# 質 疑 ・ 回 答 書

令和2年4月28日

発注番号	02TA-1	件 名	総合体育館空調設備（エアハンドリングユニット他）更新工事
No.	質 疑 事 項		回 答
1	<p>図面 No.M-03 特記仕様書(2)インサート及びアンカーで機器及び配管・ダクト工事におけるあと施工アンカーの探査及び試験に関しては記載されておられません。打設前探査はレーダによる探査とし、打設後の引張強度試験も行うと考えて宜しいでしょうか。</p>		<p>施工アンカーの試験については、公共建築設備工事標準図（機械設備工事編）平成31年版の施工19によります。</p> <p>また、打設後の引張強度試験は基本的には必要としますが施工場所については、監督員と協議が必要です。</p>
2	<p>図面 No.M-07 改修機器表・1階各部詳細図でコンパクト型空気調和機 ACU-2 の加湿器は気化式とありますが、制御機器に加湿用電動ボール弁が記載されておられません。気化式加湿装置に付属されていると考えて宜しいでしょうか。</p>		<p>付属されています。</p>
3	<p>図面 No.M-07 改修機器表・1階各部詳細図でスプリンクラーヘッド×1の取り外し・再取り付けがありますが、火災警報等の解除・開始は体育館担当職員にて行なってもらえると考えると宜しいでしょうか。</p>		<p>受注者及び当室監督員ならびに体育館担当職員にて確認します。</p>
4	<p>図面 No.M-07,16 改修機器表・1階各部詳細図の ACU-2 制御でフィルターの差圧監視警報が記載されておられません。不要と考えると宜しいでしょうか</p>		<p>不要です。</p>
5	<p>図面 No.M-02,06,07 特記仕様書(1)の塗装で機械室内の塗装は行うとあります。1階 ACU-2 は物入に設置されておりますので、支持鋼材や制御配管の塗装は不要と考えると宜しいでしょうか。</p>		<p>物入に設置されていますので、塗装は不要です。</p>
6	<p>図面 No.M-02～04 室内及び屋外の温湿度設計条件をご指示ください。</p>		<p>屋内については、冬期温度 22℃、湿度 40% 夏期温度 26℃、湿度 50%です。</p> <p>屋外については、冬期温度 1.3℃、湿度 49% 夏期温度 34.6℃、湿度 54%です。</p>

総合体育館			No.
矩計図 2			
DATE	CHECKED BY.	DRAWN BY.	SCALE
			1/100
枚方市都市整備部施設整備室

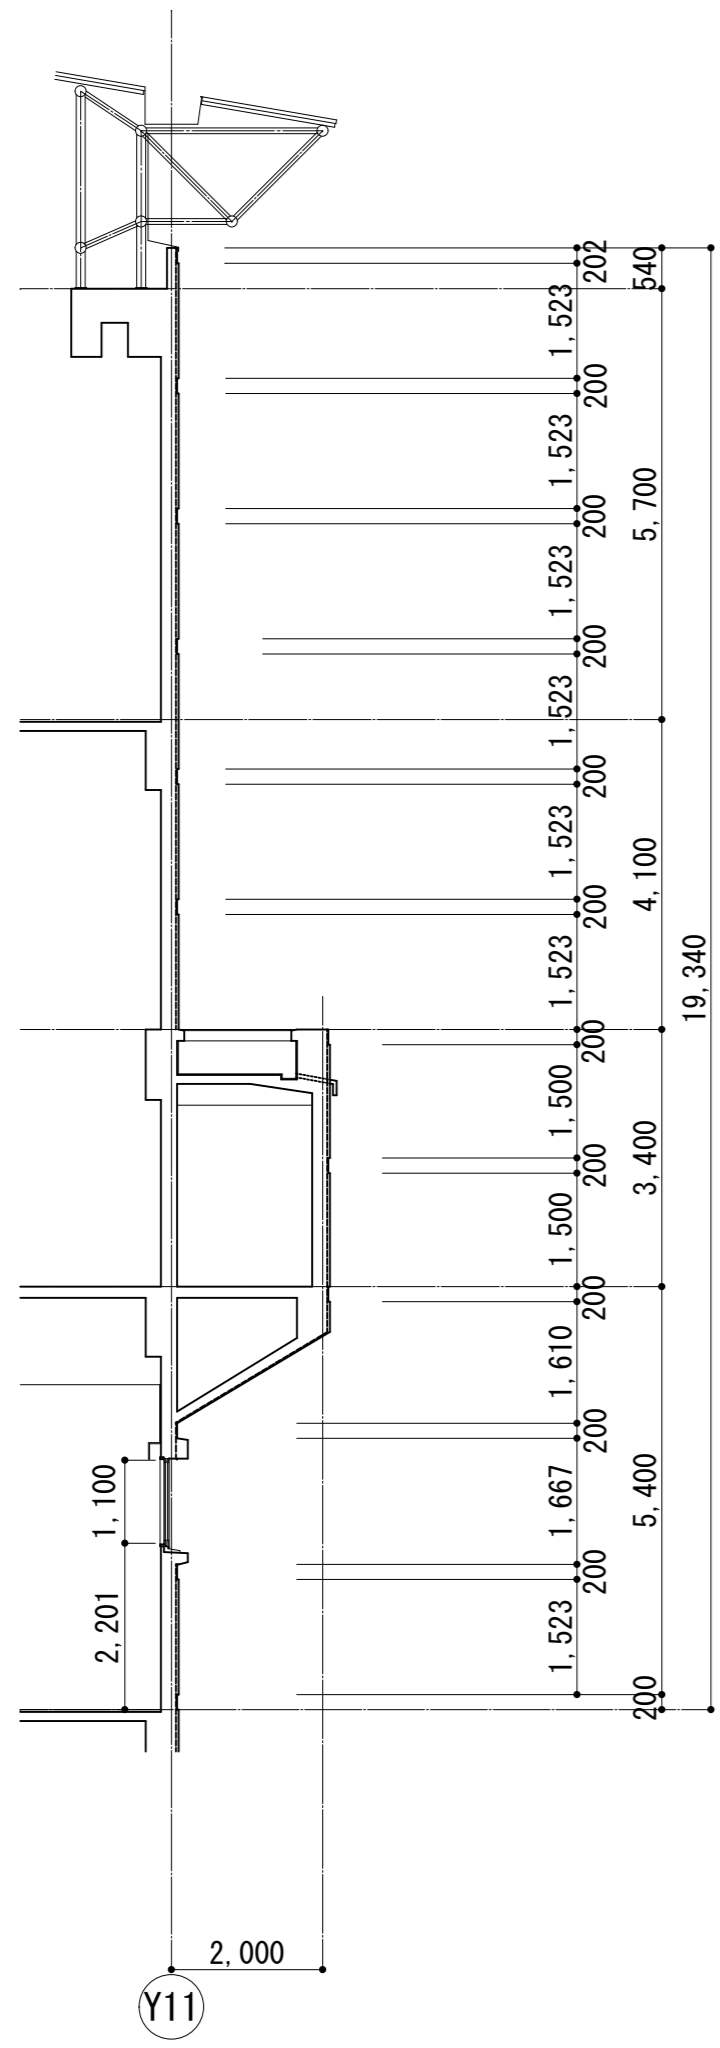
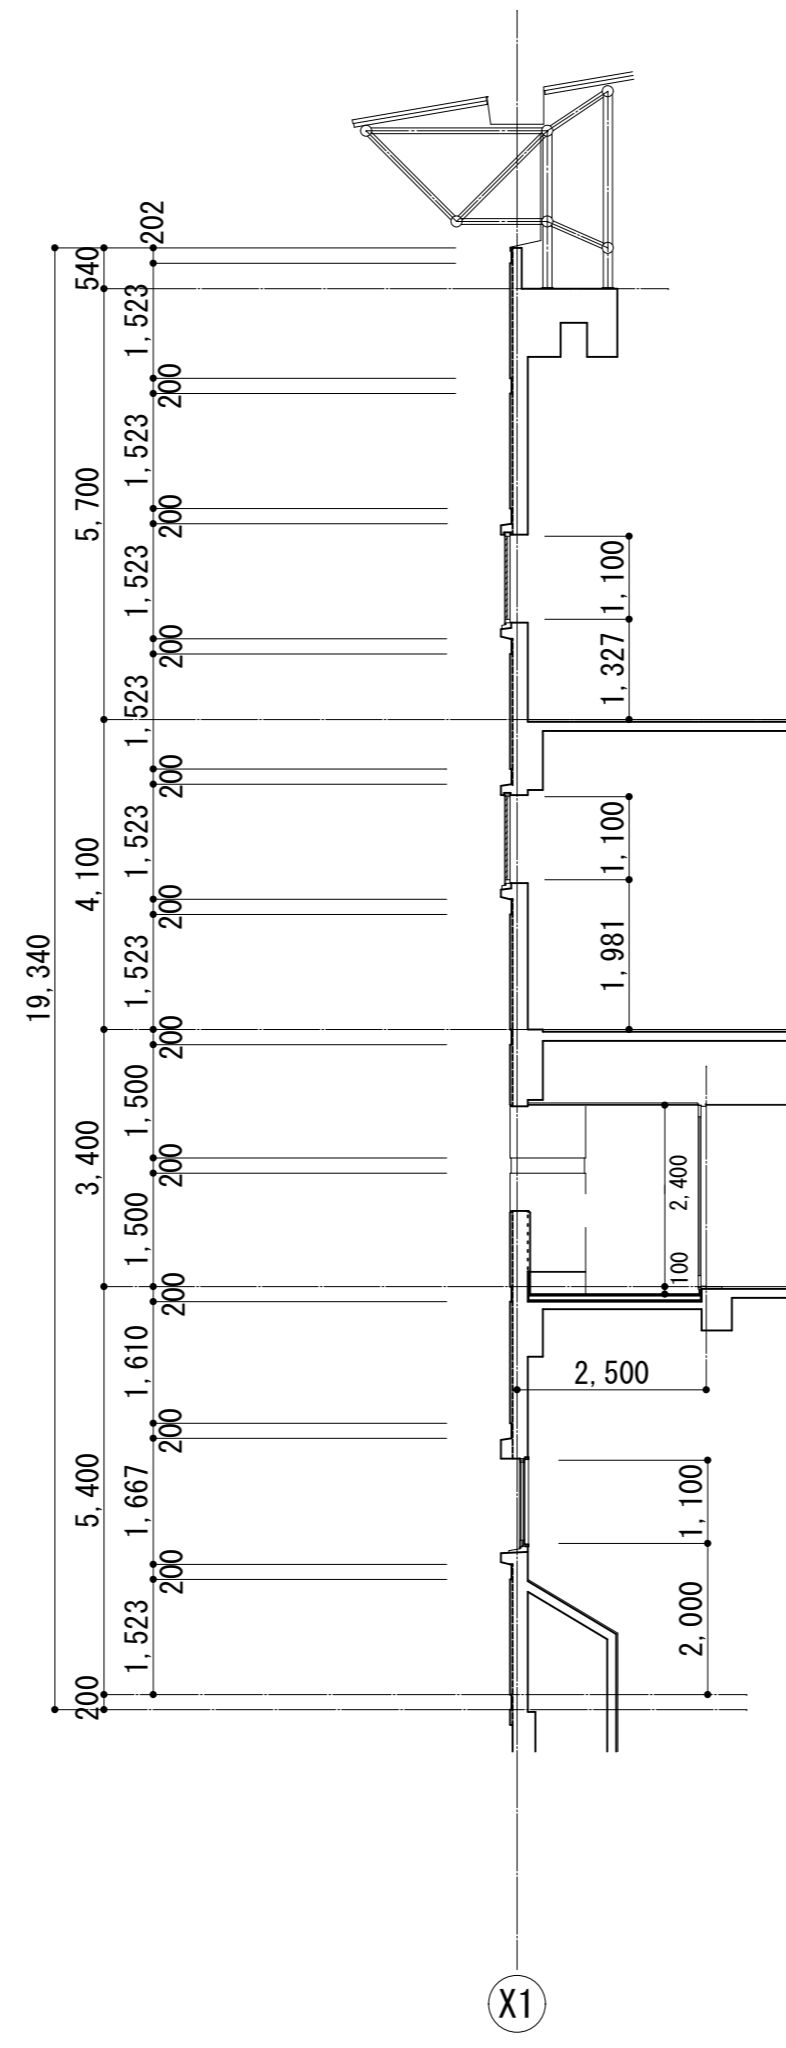
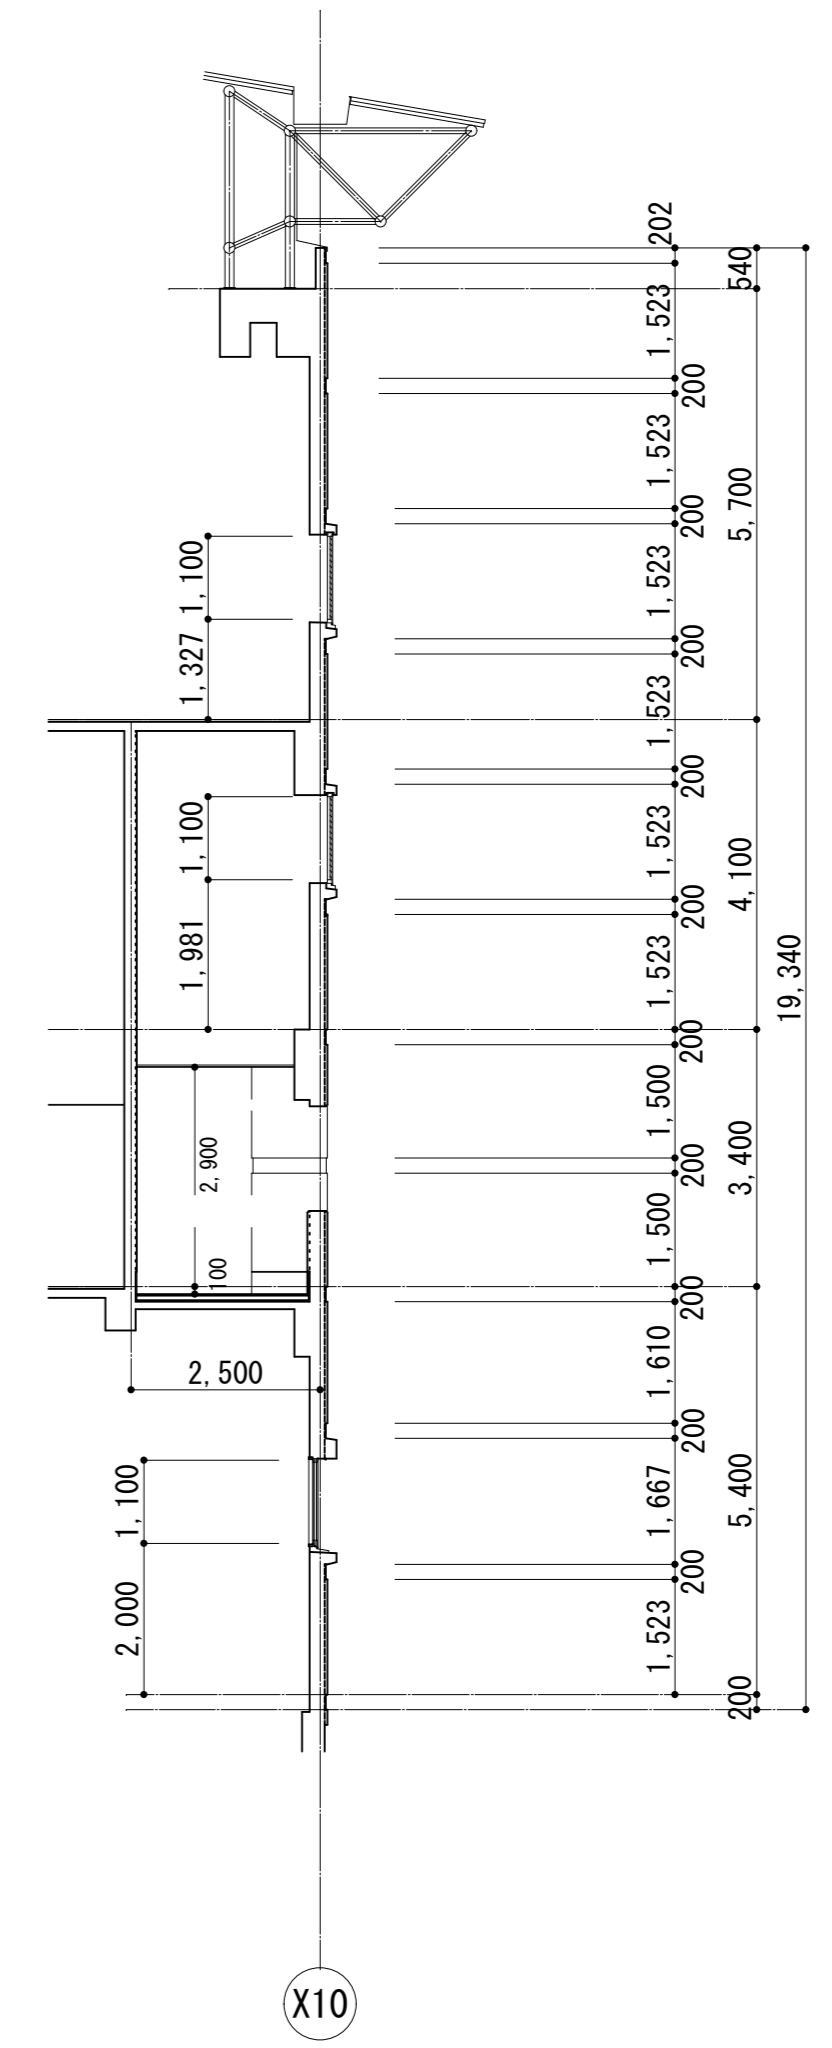
14	図面 No. M-25, 28 2階動力設備盤結線図で ACU-1 の主幹器具は ※既設のまま とあります。1階 ACU の既設 MCCB10AT は ELCB3P30AT に取り替えますが、2階 ACU-1 の ELCB は配線ともそのまま流用すると考えて宜しいでしょうか。	よろしいです。 ただし、納入する空調機器の仕様を確認し、必要であれば適合する遮断器及び配線へ取替えるものとします。
15	図面 No. M-05 体育館各階の階高がわかる 矩計図があればご提示ください。	別添の矩形図 1、矩形図 2 になります。
16	M-05 図に於いてラフタークレーンが設置されていますが X1 通りの ACU-1 の搬入は本設 EV を使用できると考えて宜しいでしょうか。	機器の大きさにもよりますが、休館日であれば EV の使用は可能です。 使用する場合は、協議を要します。
17	M-05 図に於いて X10 通りの ACU-1 の搬入は M-13 図の外壁開口から分割で搬入出来ると考えて宜しいでしょうか。	よろしいです。 ただし、納入する空調機器の仕様を確認した上での判断とします。
18	M-07 図に於いて ACU-2 系統の冷温水及び加湿給水に系統バルブがあり容易に水抜き、水張りが出来ると考えて宜しいでしょうか。	よろしいです。
19	M-07 図に於いて ACU-2 の吊り金物については補強をすることとありますがどの様な補強が必要かご指示ください。	振れ止め対策が必要です。
20	M-07 図に於いて FJ の表記がありませんが必要と考えると宜しいでしょうか。	必要です。
21	M-12, 13 図に於いて温度計、圧力計の表記がありませんが必要と考えると宜しいでしょうか。	必要です。
22	M-12 図に於いて ACU-1 の機器表に防雨仕様とありますがどの様な構造が必要かご指示ください。また分割搬入は何分割と考えると宜しいでしょうか。	防雨仕様であるため屋外仕様を示します。 また、搬入方法等は、納入メーカーによる最適な分割搬入としてください。
